Poznań, dnia 16.11.2020 r.

Nasz znak: ZDP.WO.261.2.21/20

Dotyczy: Budowa wiaduktu kolejowego/tunelu drogowego w ul. Swarzędzkiej w Kobylnicy w ciągu drogi powiatowej nr 2407p Koziegłowy - Swarzędz w zamiar za likwidację przejazdu kolejowo - drogowego kat. A w km 7,532 linii kolejowej nr 353, w ramach projektu POIiŚ 5.1-35 pn. Poprawa bezpieczeństwa na skrzyżowaniach linii kolejowych z drogami - etap III" w systemie "projektuj i buduj"

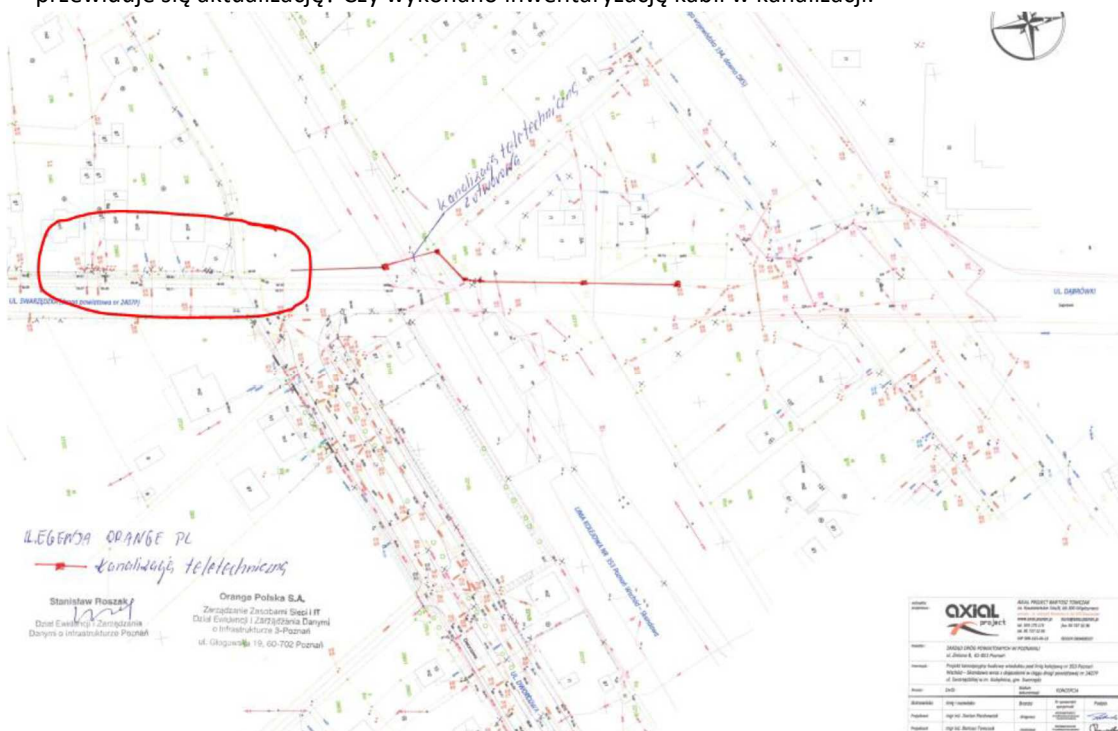
117. Proszę o wyjaśnienie zakresu inwestycji w oferowanym zadaniu  
- wg planu sytuacyjnego PFU

wg wizualizacji pojawiają się dodatkowe parkingi, przejścia dla pieszych

Przedmiotowa inwestycja nie obejmuje projektu i budowy parkingów. Załączoną wizualizację należy traktować poglądowo, gdyż zawiera elementy nie objęte przedmiotową inwestycją (m.in. rondo w ciągu drogi wojewódzkiej, parkingi przy starym przebiegu drogi powiatowej).

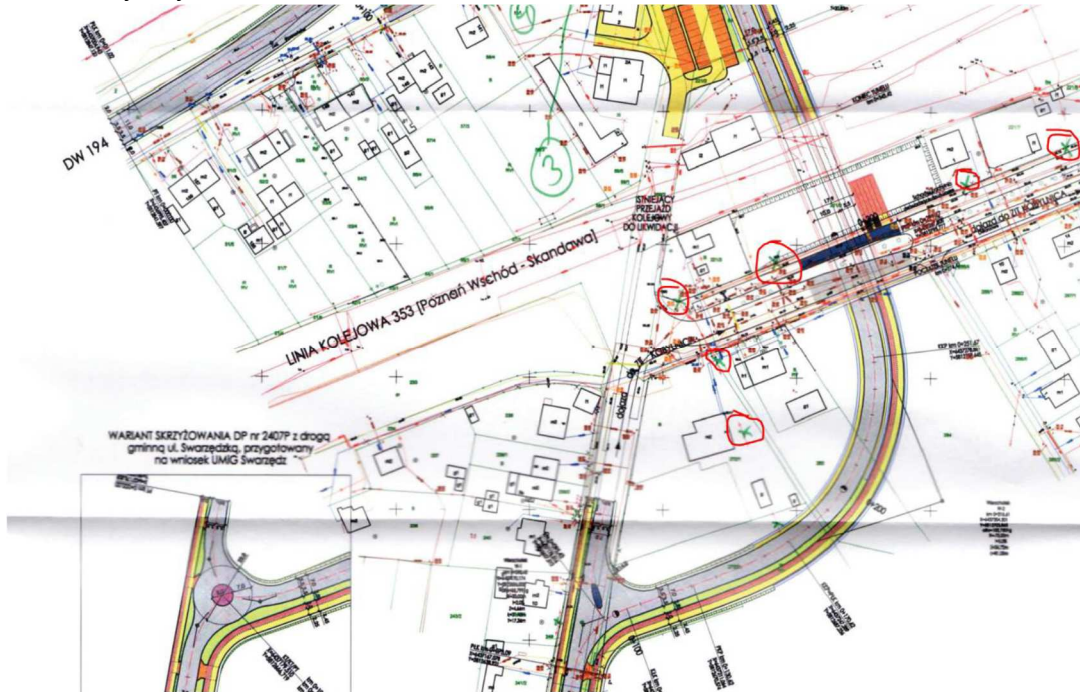
118. Inwentaryzacja kanalizacji teletechnicznej ORANGE jest zbyt mała i nie obejmuje całego zakresu zadania. Czy przewiduje się aktualizację? Czy wykonano inwentaryzację kabli w kanalizacji.

W ramach wykonywania dokumentacji projektowej Wykonawca powinien zaktualizować wszystkie udostępnione w PFU warunki oraz pozyskać nowe uzgodnienia. Załączony do PFU wywiad branżowy należy traktować pomocniczo. Zamawiający nie posiada innego wywiadu z Orange Polska S.A, poza pismem udostępnionym w załączniku do PFU.
